ARRÊTÉ N°

20231754

Arrêté préfectoral complémentaire portant sur la modification d'une installation de tri, transit, regroupement et pré-traitement de déchets industriels exploitée par CHIMIREC Massif Central sur le territoire de la commune de QUEUILLE

Annexe – plans d'implantation

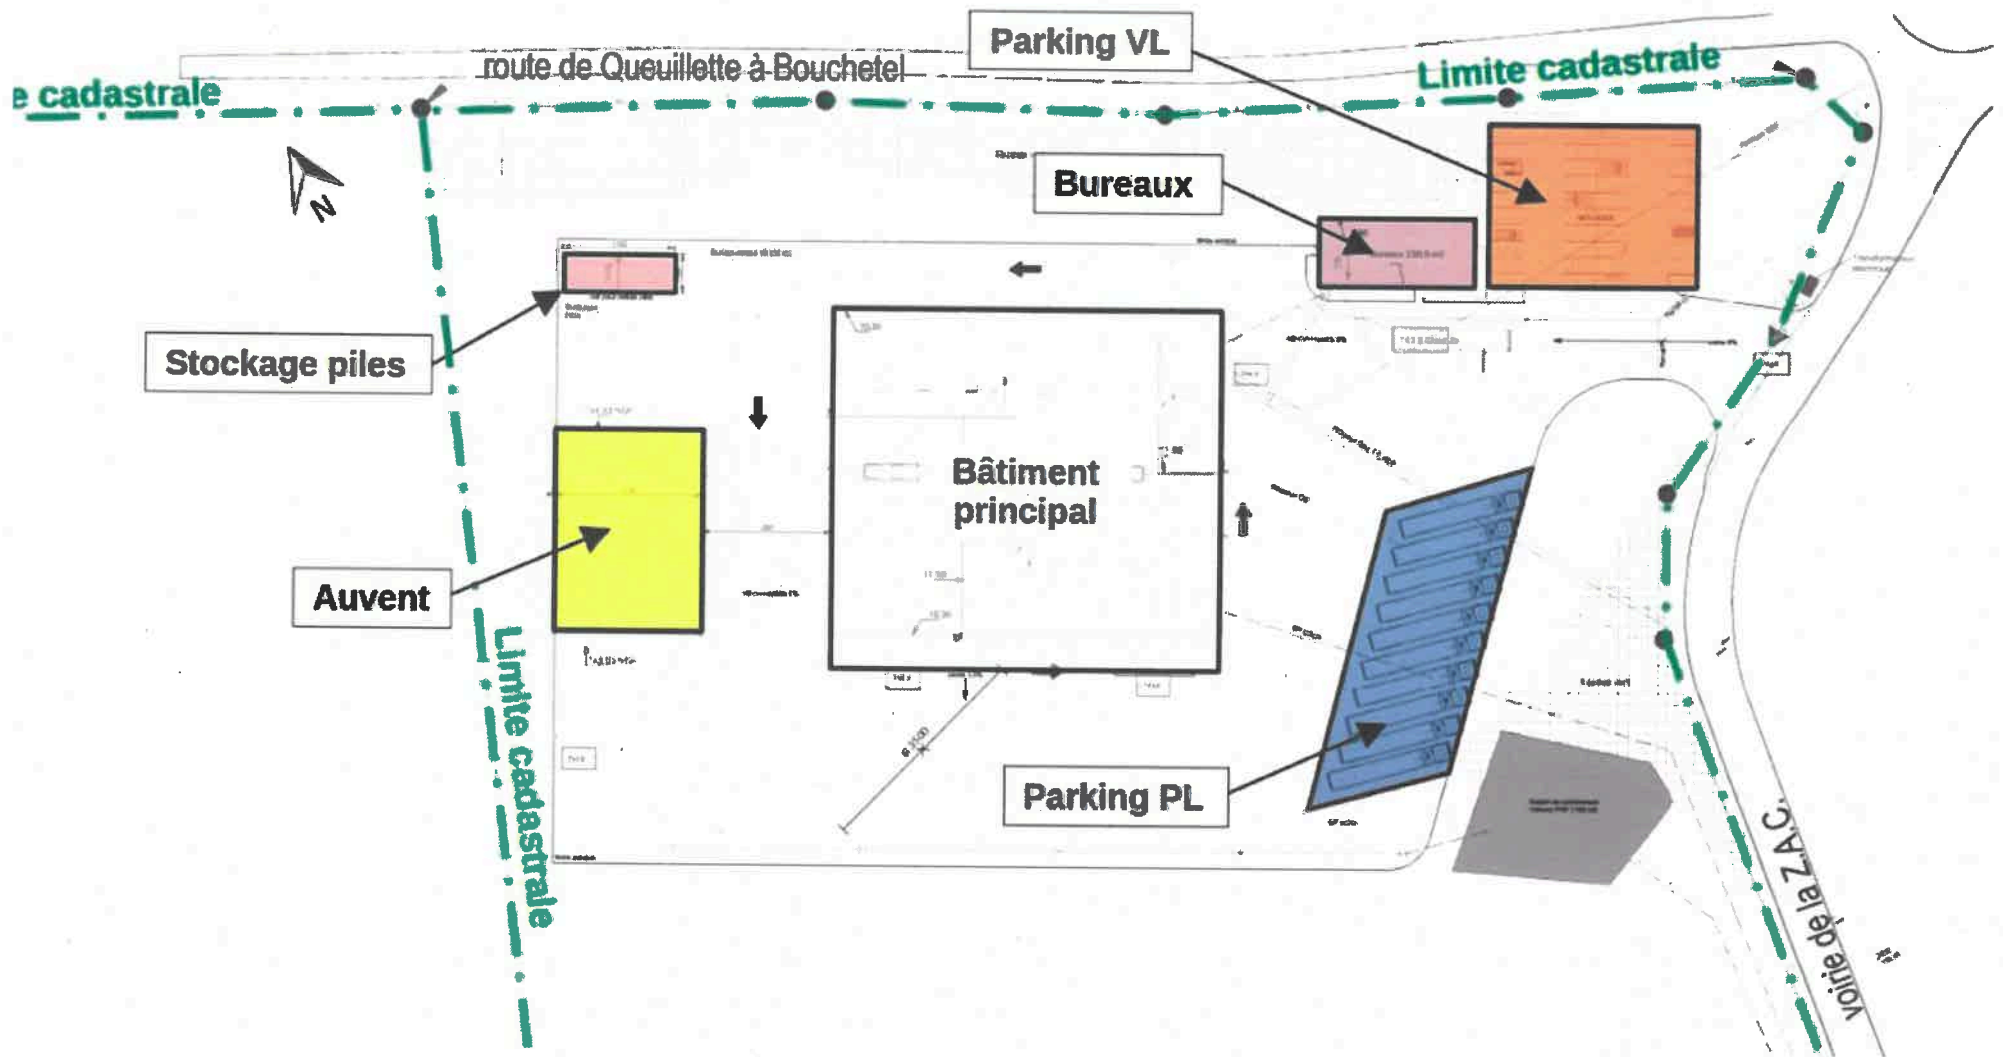
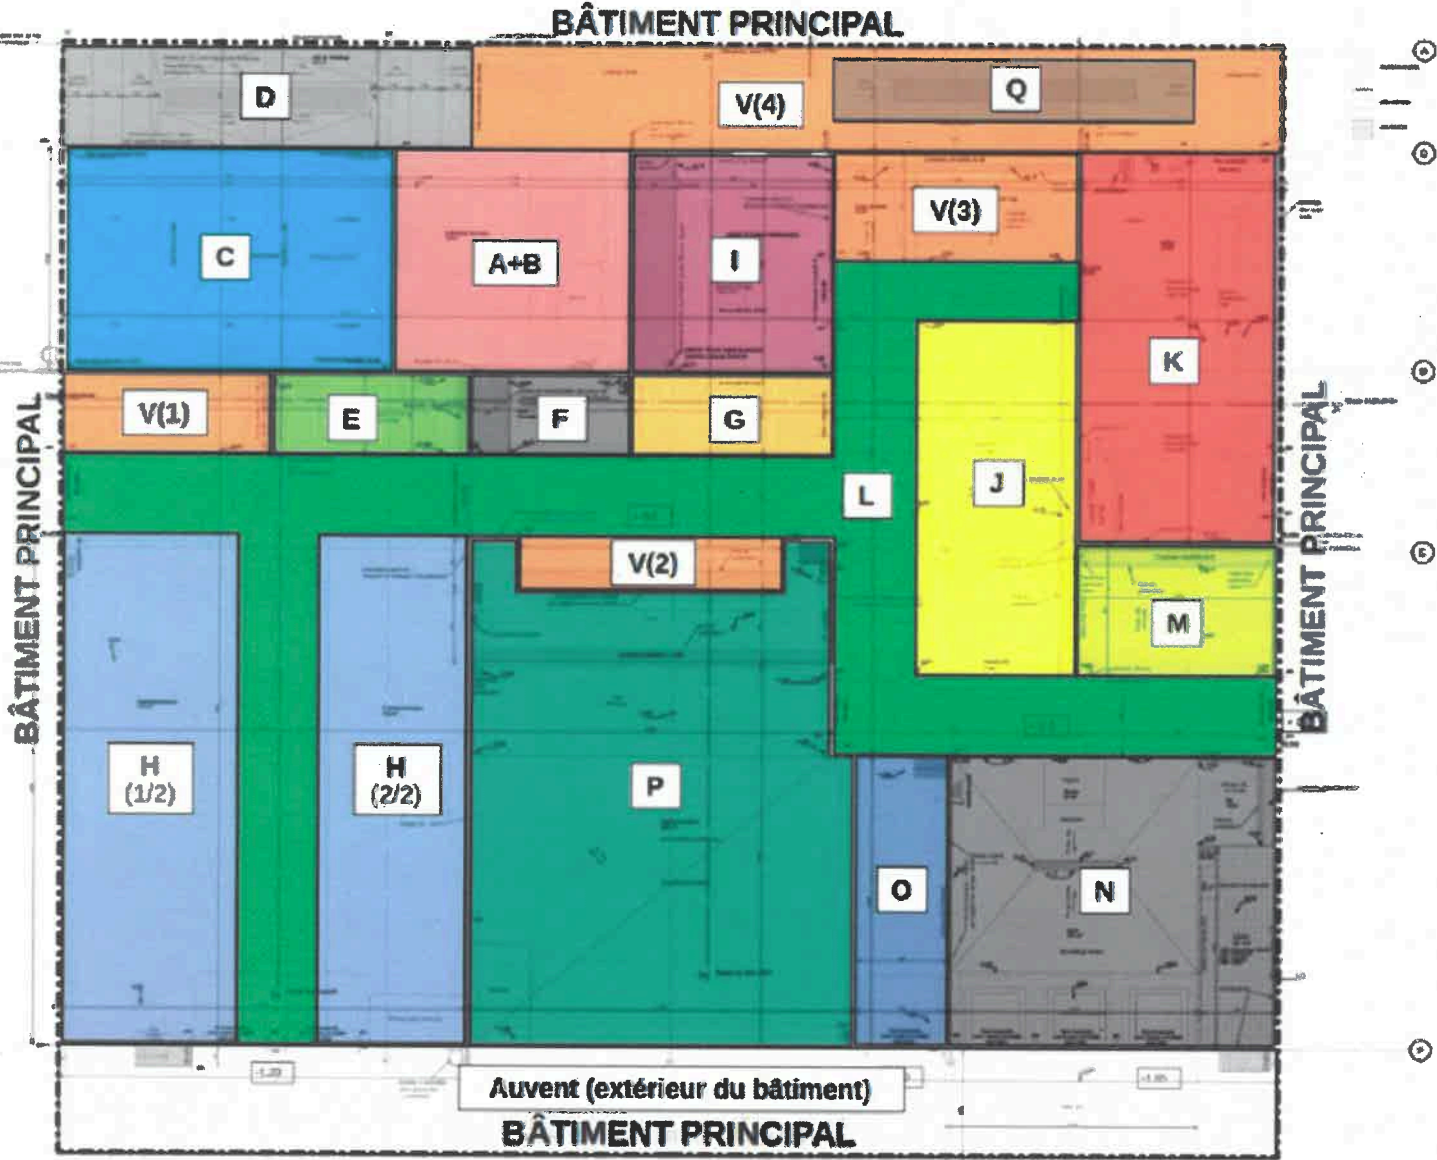
Le schéma d'implantation du site en annexe de l'arrêté préfectoral du 5 novembre 2020 est remplacé par les schémas d'implantation en annexe du présent arrêté
